OGGETTO: (ID_VIP: 8133) Impianto eolico composto da 8 aerogeneratori per una potenza complessiva di 40 MW, da realizzarsi nel Comune di Montenero di Bisaccia e di Guglionesi (CB) in località "Pontone Macchiozze" e relative opere di connessione ricadenti nel Comune di Montecilfone (CB) loc.tà Morge.

Riscontro alle osservazioni pervenute nell'ambito della nuova consultazione pubblica avvenuta dal 20/02/2023 al 07/03/2023 e nello specifico alle note:

Controdeduzioni alla nota prot. MiTE-2023-0033436 del 08/03/2023 – Comune di Guglionesi

Figura 2 - Parametri caratteristici attesi in sito a 120,9m

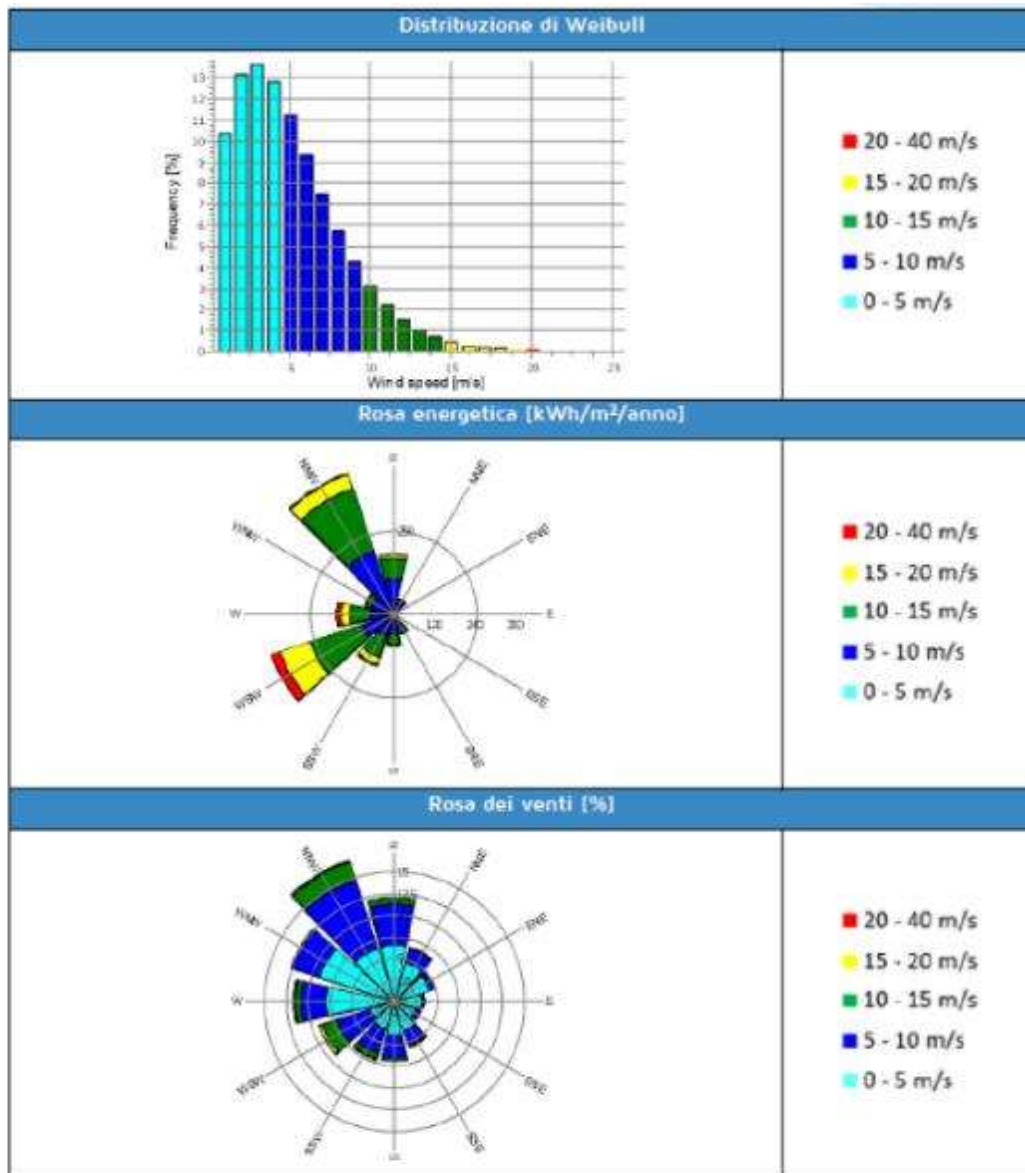
7. Errata valutazione della rosa dei venti redatta senza ausilio di dati del vento presenti in sito

Così come evidenziato nel precedente punto è stato prodotto uno studio anemometrico basato su rilievi reali in campo e contenuto nell'elaborato “025_MTN-CIV-REL-25_02 - Relazione Anemometrica”. In esso è stata riportata la rosa dei venti redatta con ausilio di dati del vento presenti in sito, che si riporta in figura.

Figura 1 – stralcio elaborato 017_MTN-CIV-TAV-017_01 - Studio degli attraversamenti relativo al superamento dei tratturi e del torrente Sinarca

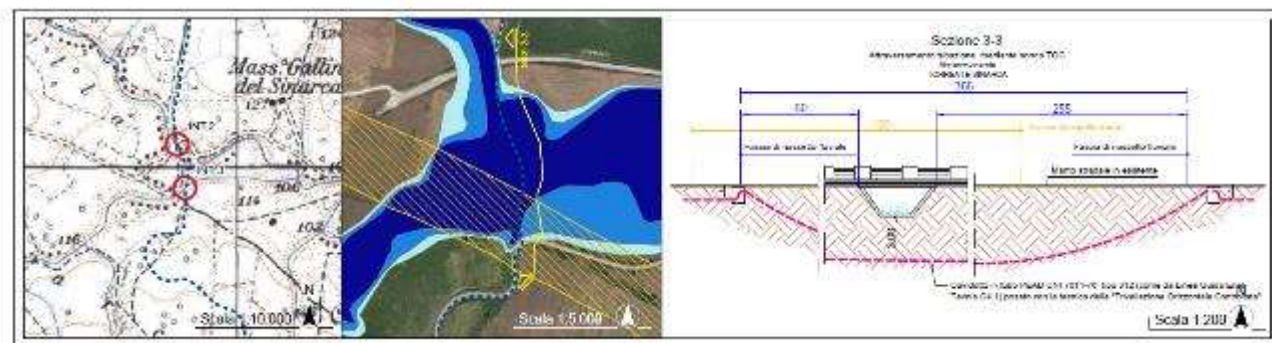
10. Percorso del cavidotto di collegamento tra gli aerogeneratori e il punto di connessione alla rete elettrica nazionale impattante, il quale anziché percorrere strade esistenti, interferisce sia sul tratturo su aree dove non sono esistenti infrastrutture e sia su terreni privati coltivati

La realizzazione del cavidotto è frutto di una attenta analisi volta ad annullare o ridurre ogni possibile interferenza con lo stato dei luoghi. Si specifica che gli attraversamenti dei tratturi, proprio per minimizzare ogni impatto, avverranno in TOC – Trivellazione Orizzontale Controllata (i.e., il sistema che consiste nella realizzazione di un foro sotterraneo che costituirà la sede

Inoltre, come riportato nell'elaborato "017_MTN-CIV-TAV-017_01 - Studio degli attraversamenti", "per ogni interferenza viene chiaramente evidenziato come il punto iniziale e finale della TOC sia esterno alle fasce di rispetto del tratturo. Attualmente la massima lunghezza eseguibile con il sistema TOC si attesta intorno ai valori di 1.000 - 1.500 m per tubazioni aventi diametro massimo di 800 mm. Le modalità con cui verranno realizzate le opere garantiscono le condizioni di sicurezza posizionandosi ad una profondità di almeno 3 m al di sotto delle infrastrutture interferenti".

Allo stesso modo, al fine di non interferire con elementi tutelati e aree di pericolosità si è preferito posizionare il cavidotto in aree diverse dalle strade. Si rammenta che l'occupazione del suolo è ridotta e consiste in una fascia di solo 1,5m per lato del cavidotto, mantenendo inalterato il terreno circostante e sovrastante che può essere coltivato.

Figura 21 --inquadramento- aree SIC-- ZPS-- ZSC

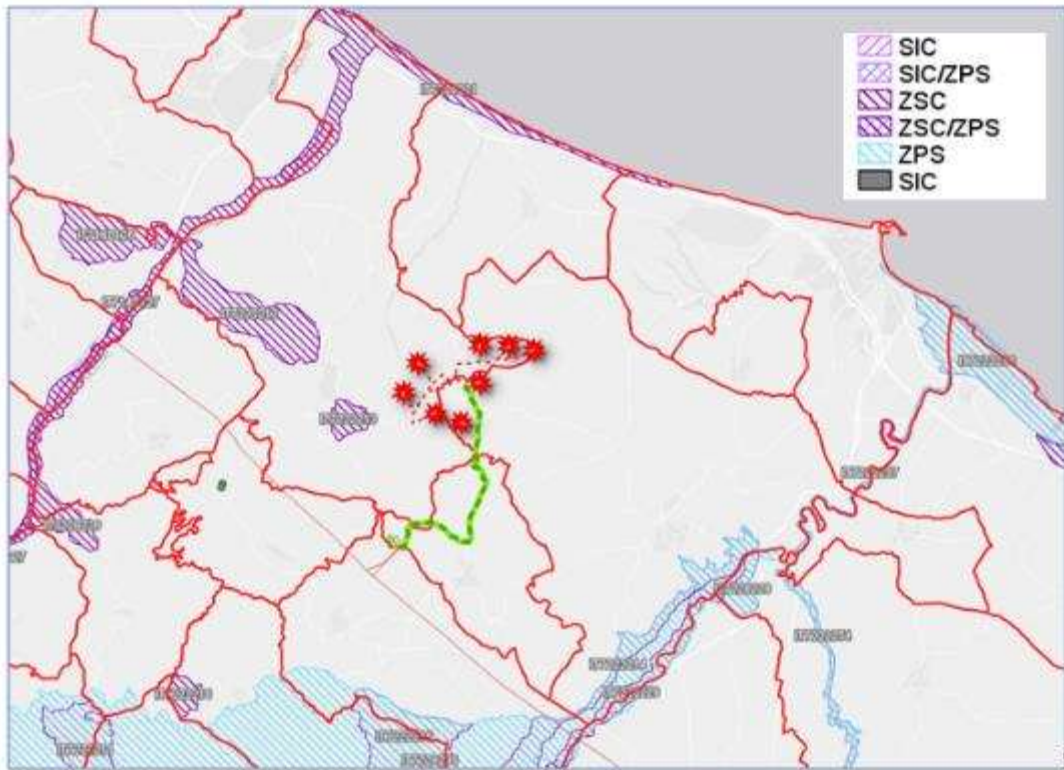
12. Mancata applicazione della Valutazione di Incidenza Ambientale

In merito alla paventata assenza della Valutazione di Incidenza (VINCA), si fa presente che il parco verrà realizzato al di fuori delle aree facenti parte della Rete Natura 2000, dalle quali dista per la torre WTG 02 circa 1200 m dall'area ZSC IT7222213 "Calanchi di Montenero" e per la torre WTG 04 dista più di 6000 m dall'area ZSC IT7228221 "Foce Trigno - Marina di Petacciato",

pertanto l'intervento risulta compatibile. Vista, inoltre, la distanza del parco dalle aree ZPS non si rende necessaria la Valutazione di Incidenza. Tale considerazione è per altro riportata nell'elaborato "029_MTN-AMB-REL-029_01-SIA-Q.R. Programmatico"

Figura 2 - Inquadramento su carta IGM 1:25.000 – Sono visibili solo alcuni casolari e masserie ma non borghi o frazioni

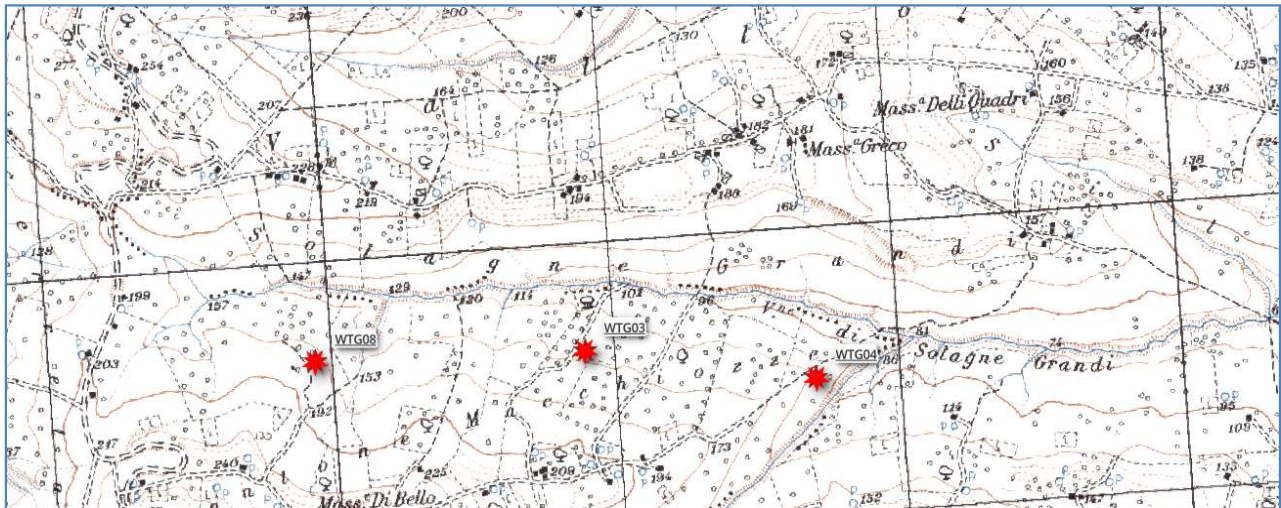
15. L'intero progetto non ha preso minimamente in considerazione la presenza di un nucleo abitato raggruppato di fatto in una piccola frazione.

In merito alla presenza di alcuni fabbricati a uso abitativo presenti lungo la “strada comunale delle Solagne Grandi” si specifica che tale area non è qualificata come frazione o come borgo, come per altro è visibile nelle successive figure (inquadramento su carta IGM 1:25.000 e inquadramento su Piano di Fabbricazione). Pertanto risulta sufficiente l’applicazione della fascia di rispetto indicata nella DGR 187/2022. Trattandosi di fabbricati ad uso abitativo, la DGR 187/2022 prevede una distanza di rispetto minima di almeno 400 m dalle torri eoliche. Tale distanza è rispettata come si evince dallo stralcio di seguito riportato.
